Enquête publique unique concernant le confortement de la falaise de Villerville, ayant pour objet l’Autorisation Environnementale, la Déclaration d’Intérêt Général, la Déclaration d’Utilité Publique ainsi qu’une Enquête Parcelaire préalable à expropriation.

**Enquête publique positionnée
du lundi 4 octobre 14h00 au samedi 6 novembre 2021 12h00 inclus.**

**MÉMOIRE EN RÉPONSE DU MAITRE D’OUVRAGE
Au Procès-Verbal de Synthèse**

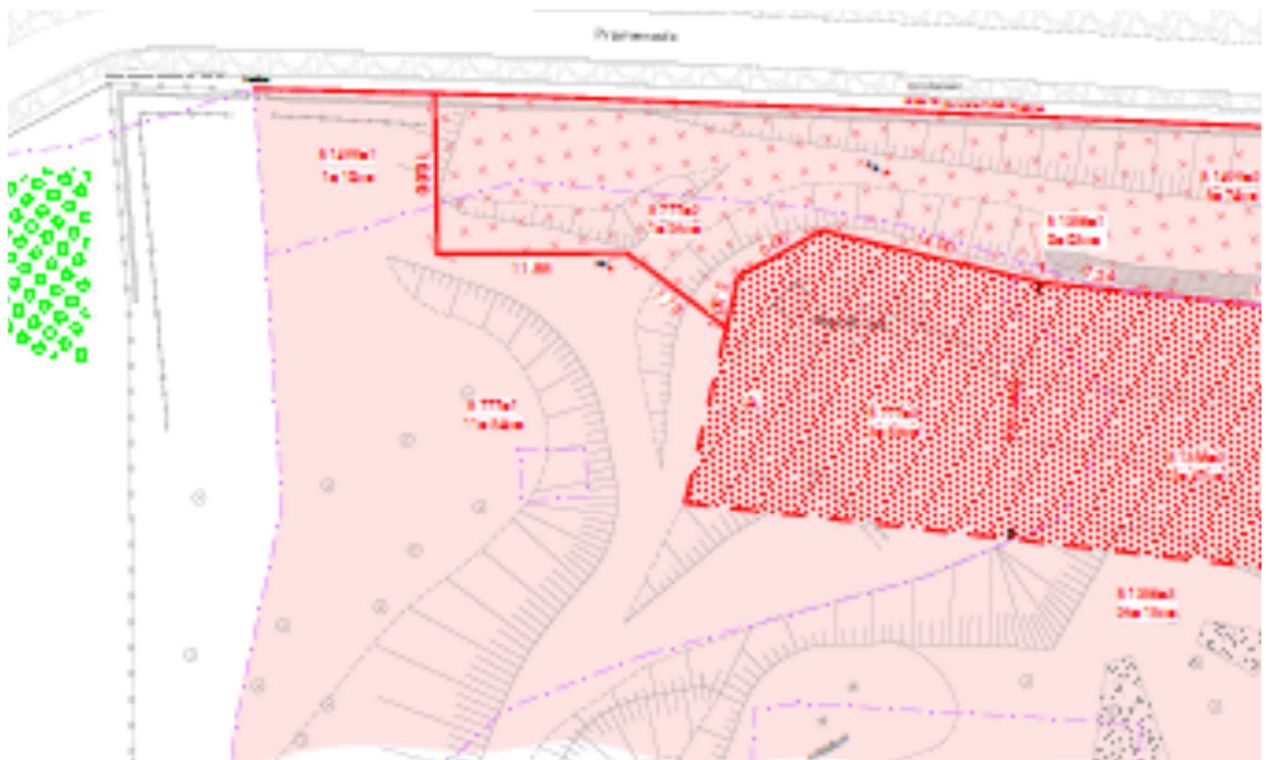
Comparant "l'aspect béton" de la partie droite du mur (vue de la mer), très différent de la partie gauche, sous la maison Johnson, Monsieur PAPELOUX considère qu'il y a des bacs en béton accrochés à la paroi et destinés à être recouverts par des plantations qui paraissent lourds et disgracieux, accrochés de façon aléatoire à la pente alors que le début des murs anciens et nouveaux sont plus ordonnés et géométriques. Il propose de demander à l'architecte chargé du dossier, de compléter plus précisément sa présentation sur l'aspect et la couleur du béton employé pour les deux sites (parties droite et gauche du mur), ainsi que sur la forme des godets prévus vers le parc des Graves.

Que pensez-vous de ce souhait de faire évoluer l'habillage de la partie droite de la falaise (vue de la mer), au prétexte d'une rupture d'harmonie paysagère et des aspects jugés lourds et disgracieux des gabions retenus en vue de la végétalisation des lieux et des pentes ?

Il a été fait le choix d'adapter le projet aux différents faciès de la falaise et aux ouvrages existants. Ainsi, la séquence urbaine prolonge le profil du mur existant tandis que la séquence intermédiaire s'adapte à la géométrie de la falaise avec des zones d'effondrement et une végétalisation discontinue. C'est pour préserver cet esprit que sont prévues des plantations suspendues qui épouseront la falaise.

Le choix de végétaliser le mur cloué engendre la nécessité de prévoir des dispositifs pour accueillir les plantations adaptées à la verticalité. Celle-ci implique une structure suffisante permettant à la fois de supporter le poids de la terre et des végétaux et de garantir une pérennité dans le temps. Les contraintes mécaniques sont ici importantes et peuvent altérer l'esthétique.

A noter que, à la suite des remarques de la Commune de septembre 2021, l'arase supérieure des plantations ne sera plus rectiligne mais légèrement arrondie, afin d'obtenir une apparence plus douce.

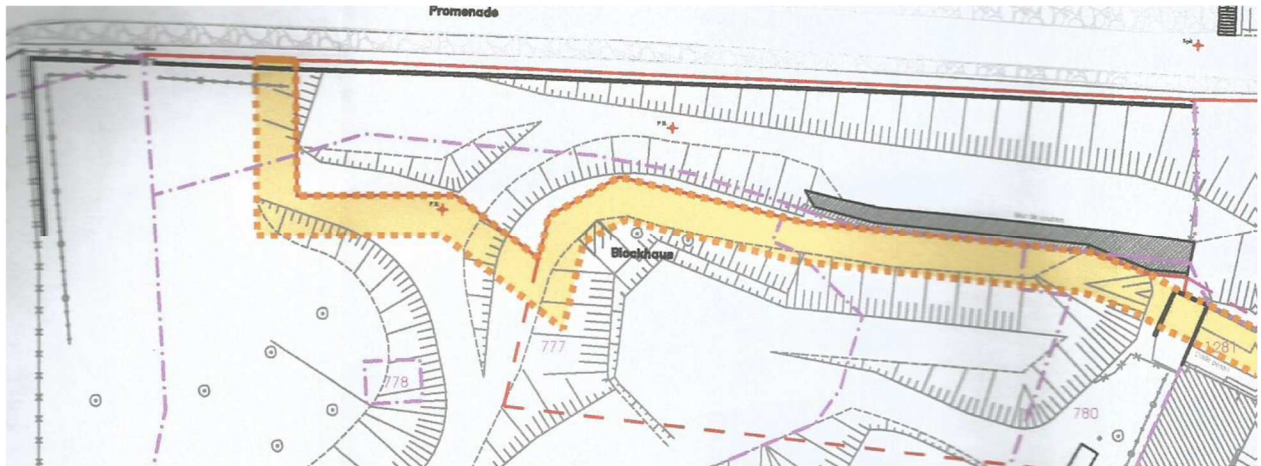
D'une part, elle décrit leur tracé véritablement invasif avec un plan qui montre que l'ouvrage est même élargi dans la partie située sur son terrain, sa forme se déployant et s'étalant au lieu de rester parallèle au front de mer.

D'autre part, elle considère que la construction de l'ouvrage et les transports dans la zone de servitudes de 3 mètres vont impliquer la destruction d'une petite falaise intermédiaire qui borde le bunker implanté sur sa propriété, ainsi que son assise. La suppression dudit talus, en facilitant le passage des camions transportant des tonnes de matériaux et qui occasionneront des vibrations, ne pourra qu'altérer ce blockhaus datant de la 2^{ème} guerre mondiale et qui ressemble à tous ceux qui se sont déjà effondrés sur la côte.

- a) terminer la paroi pentue de l'ouvrage vers le Parc des Graves, en douceur, parallèlement au rivage et sans pénétrer davantage au sein de la propriété ?*
- b) revoir l'implantation et le tracé de la servitude de 3 mètres en deçà du petit talus situé au pied du bunker afin d'éviter tout risque de déstabilisation de l'édifice du fait du passage des engins durant les travaux ?*
- c) analyser, avec soin, le positionnement des clous et des drains en évitant, si possible, toute interférence avec les assises du blockhaus ?*

a) En cours de projet, l'emprise initiale a été réduite en fonction des études de stabilité réalisées par le maître d'œuvre. Une réunion avec M. et Mme Baulieu a eu lieu en mairie le 14/06/2021 afin de leur présenter les conclusions de l'étude et l'emprise nécessaire à la réalisation du projet. La réduction de l'emprise conduirait à rendre l'ouvrage inefficace sur ce tronçon dont on constate aujourd'hui la dégradation de la clôture actuelle et un léger décrochement de la promenade justifiant ainsi le projet de confortement.

b) Il n'y aura pas de circulation d'engins en tête de falaise sur la zone de servitude. La servitude est dédiée aux passages du personnel intervenant pour le confortement et à l'apport de matériel, c'est-à-dire à des moyens légers. Elle sert également pour la pose de la future clôture/garde-corps.

c) La pose de drains et de clous a pour but de stabiliser le talus objet des travaux de confortement. Une étude de stabilité a été réalisée en ce sens. Le blockhaus a été pris en compte de même que les terrains à l'amont du talus ont été considérés pour l'étude de la stabilité du talus. L'inclinaison des clous a été augmentée à ce niveau de 15° à 30° pour tenir compte de la présence du blockhaus et passer sous le blockhaus.

Figure 61 : Schéma de principe de la maîtrise foncière du tréfonds des riveaux de 1^{er} rang (Source : Burgeap - dossier II)

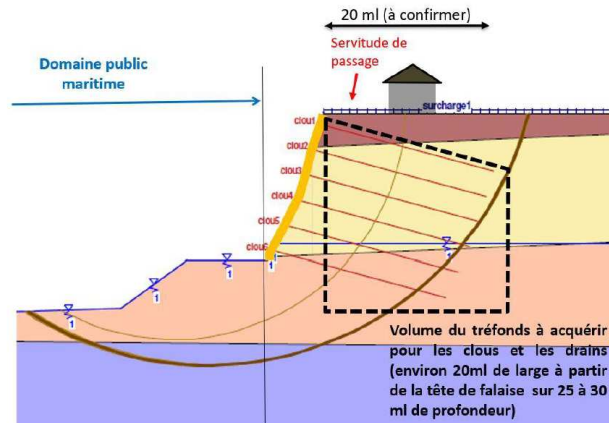
- La stabilité, pendant 75 ans, au grand glissement du mur de confortement a-t-elle été vérifiée (fig. 61, 62 et 80) ?
- Quelle est la stabilité des ouvrages en béton supportant les plantations (fig. 34) ?
- Comment est-elle vérifiée ? Par qui ? Quand ? et dans le temps (75 ans) ?
- Quelle est leur utilité ?

Pouvez-vous apporter des explications argumentées concernant ce 1^{er} point traitant de la consolidation et la pérennisation de l'ouvrage ?

Nous ne sommes pas certains de comprendre quelles sont les figures visées dans les questions posées. Si l'on se réfère au dossier de demande d'autorisation environnemental, les figures 61, 62 et 80 n'ont rien à voir avec les questions posées. Il s'agit vraisemblablement des figures visées dans le dossier de déclaration d'utilité publique présentant les schémas de principe des volumes concernés par l'ouvrage :

S'agissant du mur existant, les clous sont prévus. Ce mur a fait l'objet, comme le reste de l'ouvrage, d'une note technique de stabilité. L'ouvrage est dimensionné pour assurer sa stabilité dans sa globalité pour une durée de 75 ans.

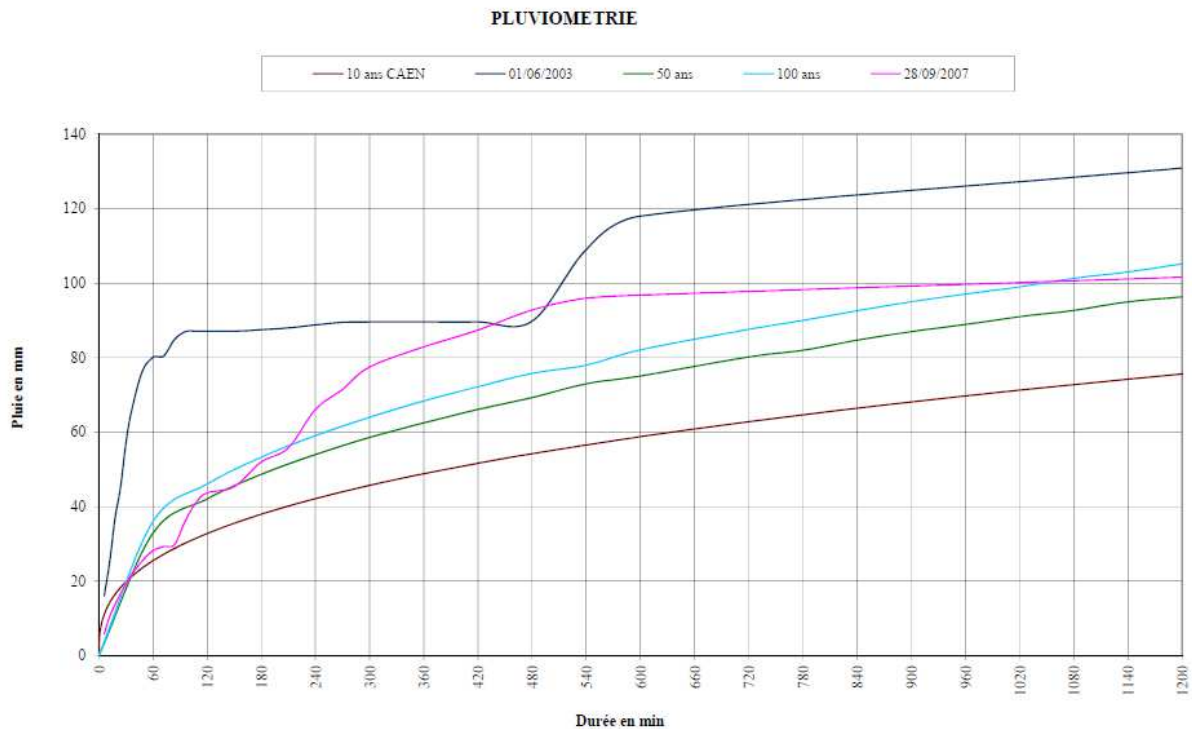
Par ailleurs et complémentirement, l'analyse des plans de réseau laisse apparaître, en effet, un diamètre de la canalisation bien inférieur au Ø 600 prévu sur le belvédère pour l'alimentation de la cunette de descente de la falaise.

Avez-vous analysé ce paramètre important et pouvant avoir des incidences et des conséquences néfastes, à terme, sur la pérennité de l'ouvrage ?

Le Douet est canalisé dans sa traversée de Villerville depuis la rue du Général Leclerc (D 513) jusqu'à son émissaire (dit OUEST) en mer. La canalisation est un \varnothing 600 sur tout son linéaire suivant le plan RESEAU D'ASSAINISSEMENT – Commune de Villerville transmis par la Communauté de Communes Cœur Côte Fleurie en date du 24/11/2021) ci-joint **ANNEXE 1**.

Aussi, la question du dimensionnement de la canalisation du Douet n'a pas été réinterrogée pour les raisons suivantes :

- le dimensionnement d'un ouvrage prend en compte un maximum de débit ou de volume pour un niveau de risque donné. Il est certain que la capacité de l'ouvrage sera dépassée un jour, la seule question étant de savoir quand.
- le travail sur le sommet de la falaise, en particulier sur la continuité entre les aménagements urbains et le bâti d'un côté et le mur cloué de l'autre, a été privilégié afin de faire en sorte que tout écoulement

1 – A L'EST : Le secteur Place du Bouloir et Rue du Douet

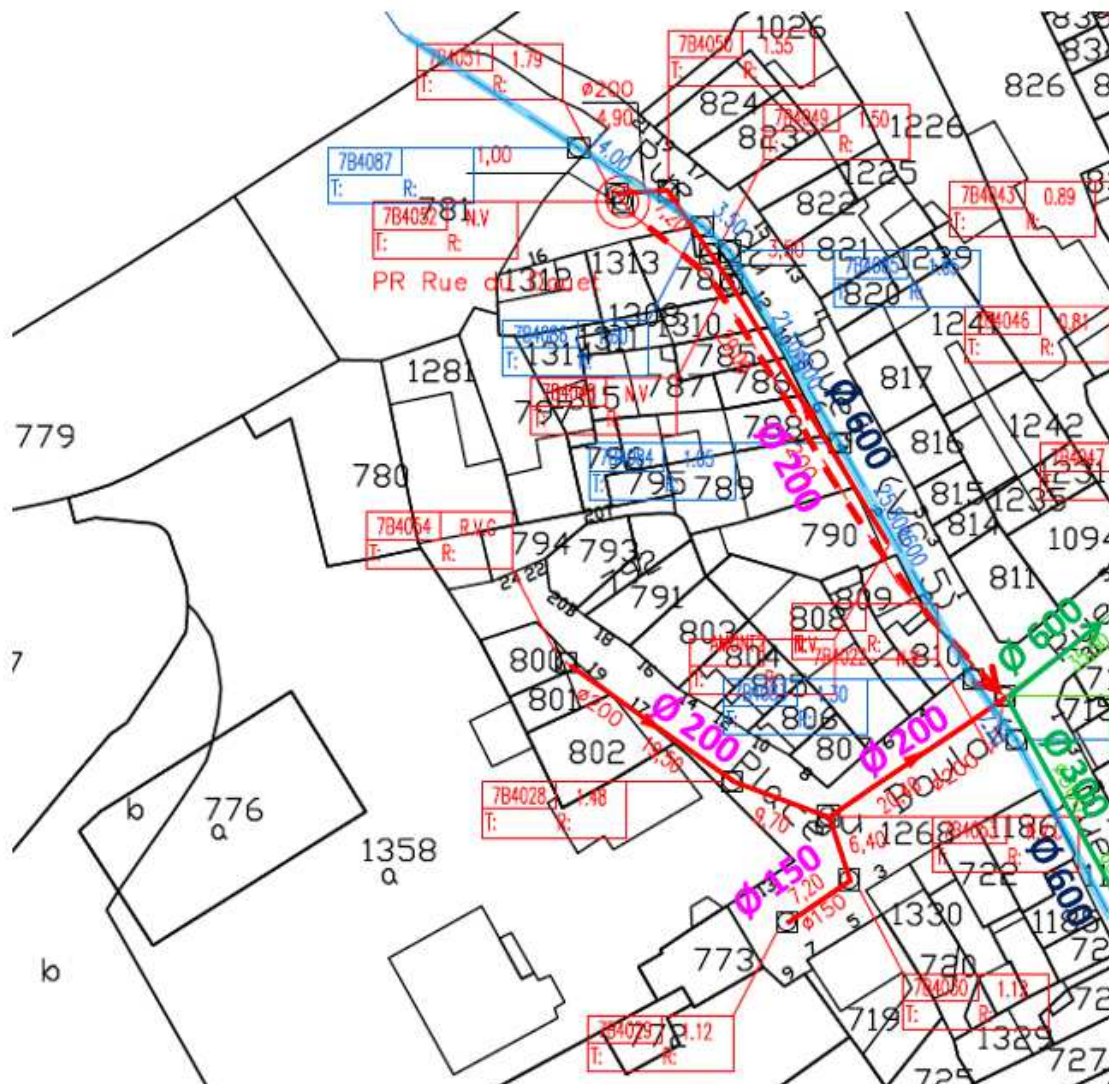
a) Pouvez-vous nous fournir les plans du même type concernant les secteurs urbanisés situés de part et d'autre de ce plan de référence avec une explication sur l'organisation et les spécificités de ces réseaux complémentaires sur le périmètre du projet ?

Place du Bouloir :

Un réseau EU Ø 200 **en rouge**, les eaux de ruissèlement sur chaussée sont récupérées par des avaloirs situés à l'intersection des rues BUTIN et DAUBIGNY et collecté par une canalisation unitaire Ø 600 **en vert** sur la rue Daubigny

Coordonnées des sommets relatifs aux volumes

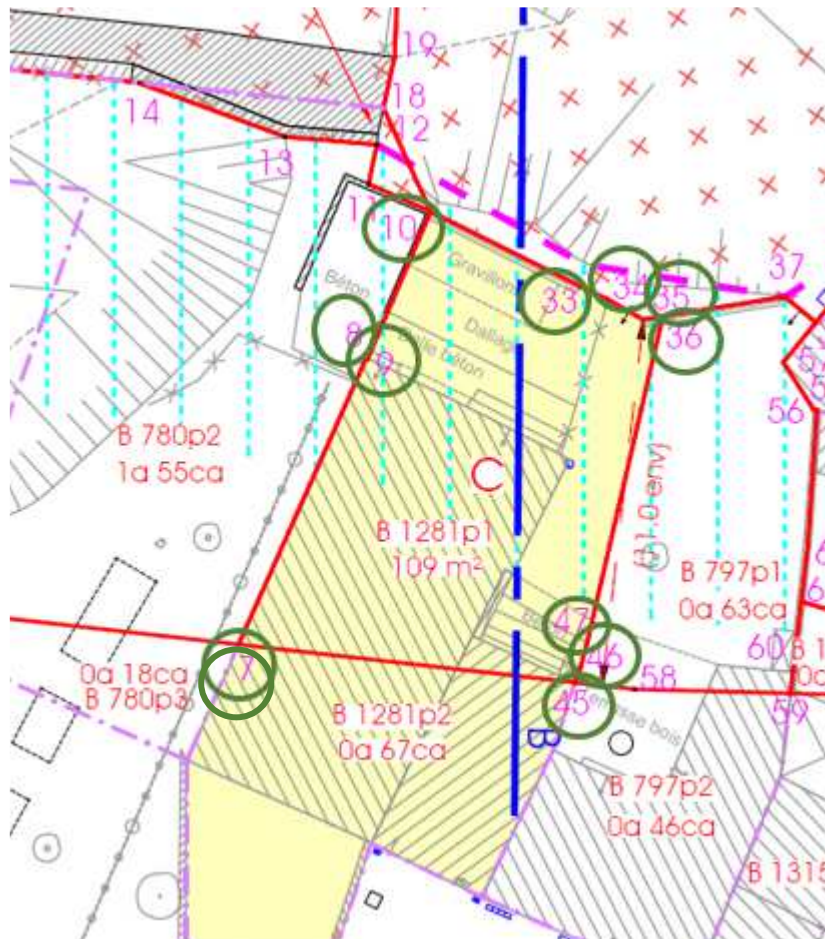
Compte-tenu des difficultés à bien interpréter ce tableau, pouvez-vous nous confirmer que :

a) les points listés ne correspondent pas aux coordonnées de positionnement de la tête des clous. Il s'agit de points de repérage, reportés sur le plan du volume et permettant de le déterminer avec exactitude. Pour reprendre, l'exemple de la B 1281, les points correspondants sont entourés ici en vert :
